改善箇所説明図

不具合発生箇所

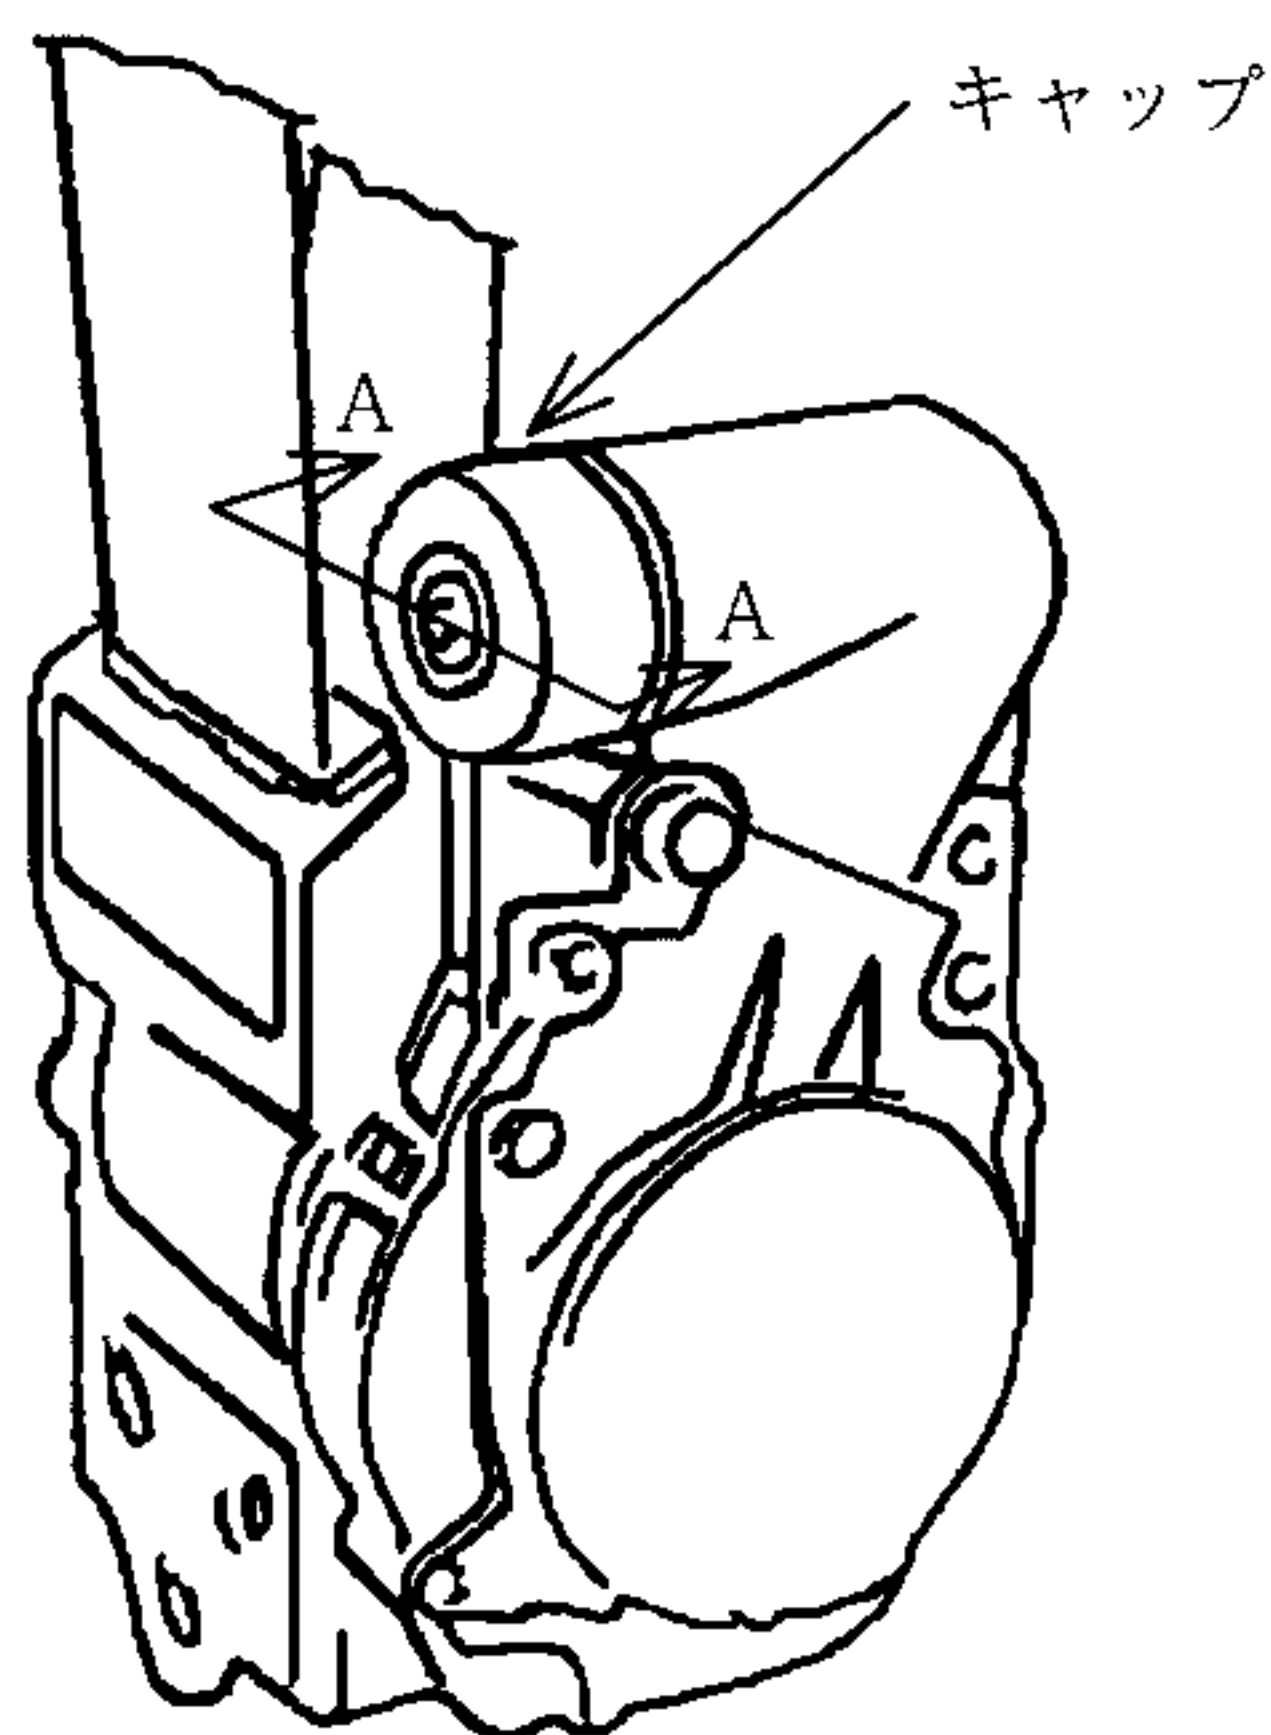
金属製容器のねじ山の加工方法が不適切なものがあるため、ベルトテンショナが作動した際の圧力により当該容器のキャップが内張りを破って飛び出すことがあり、最悪の場合、外れたキャップが乗員に当たるおそれがある。

補強金具

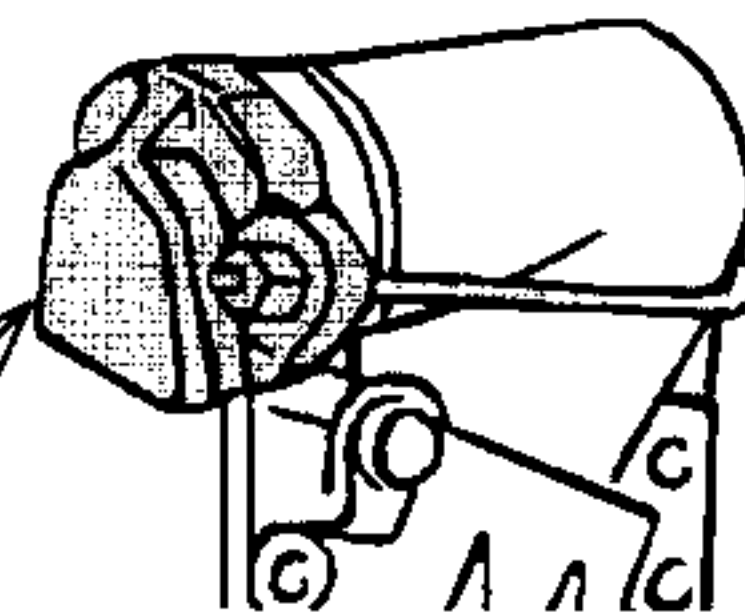
改善の内容

全車両、座席ベルトの製造番号を確認し、該当するものについては補強金具を取付ける。

識別：エンジンルームにあるネームプレートの右側に黄色ペイントを塗布する。
